Keuringsverslag van een elektrische laagspanning- en zeer lage spanningsinstallatie

NIET CONFORM

Straatnaam Hamstraat
Huisnummer 49
Busnummer
Postcode 9230
Gemeente WETTEREN
Land België

Controlebezoek van een huishoudelijke installatie volgens (KB 08/09/2019) - AREI Boek 1- 6.5. en 4.2.4.3.

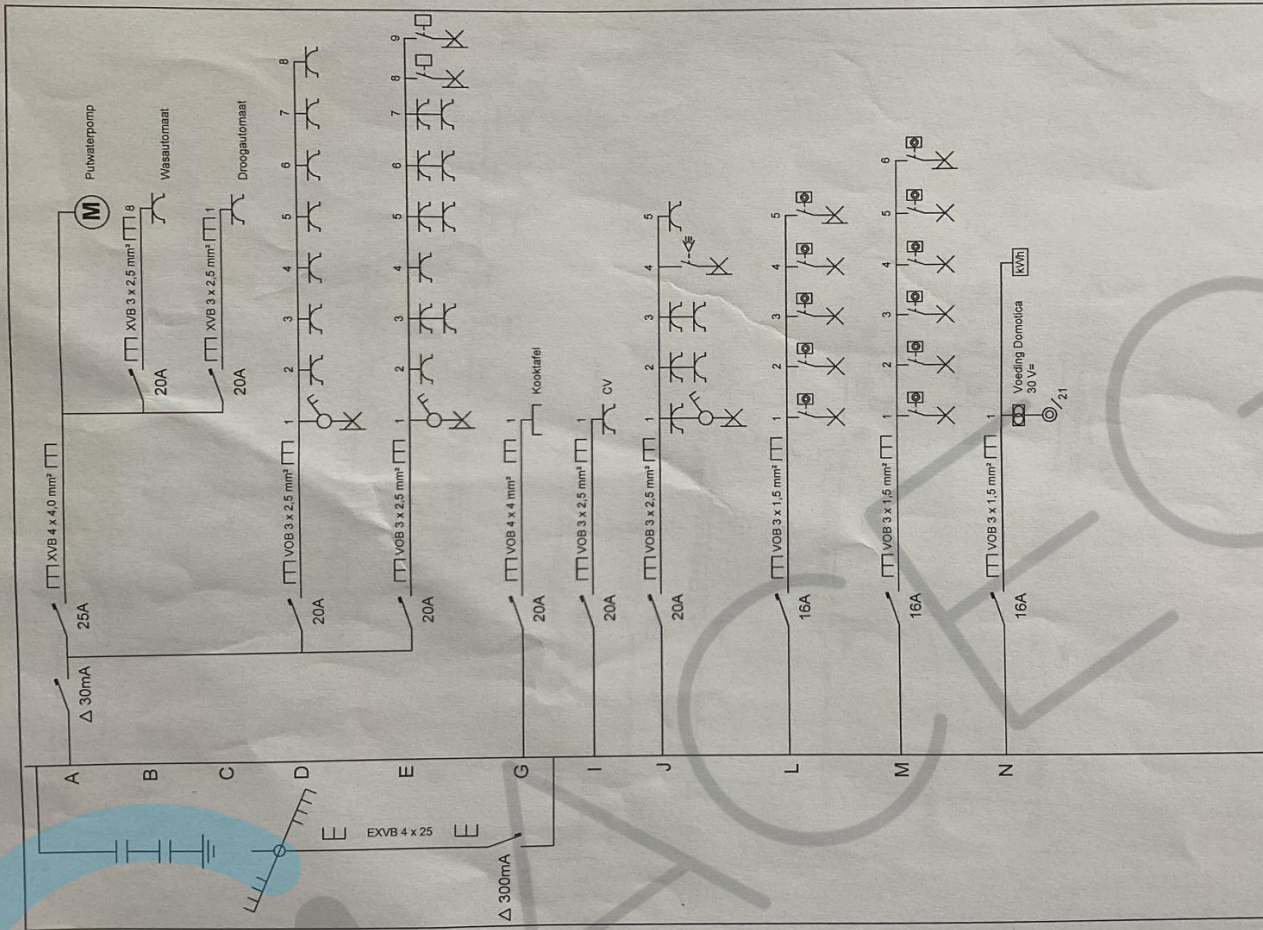
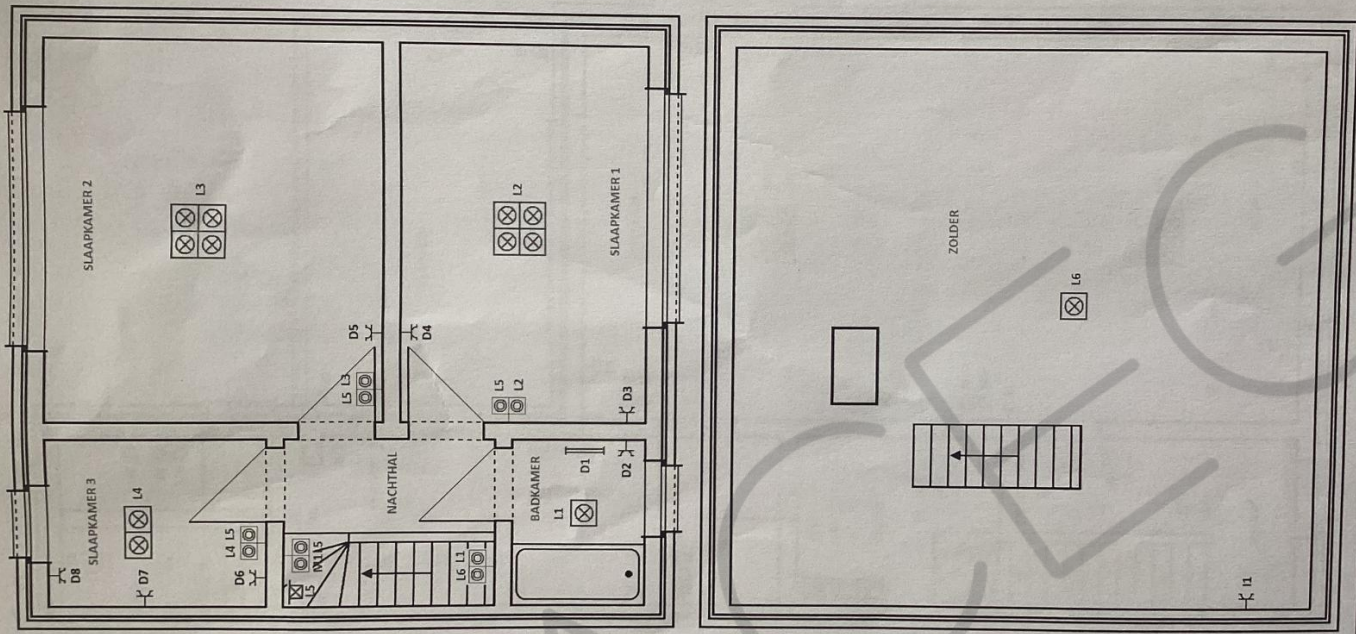
I1.02 Eéndraadschema van de installatie komt niet overeen met de werkelijkheid. (Boek 1 Afdeling 2.12 - 2.13 en 3.1.2 en 9.1.2) Te vervolledigen
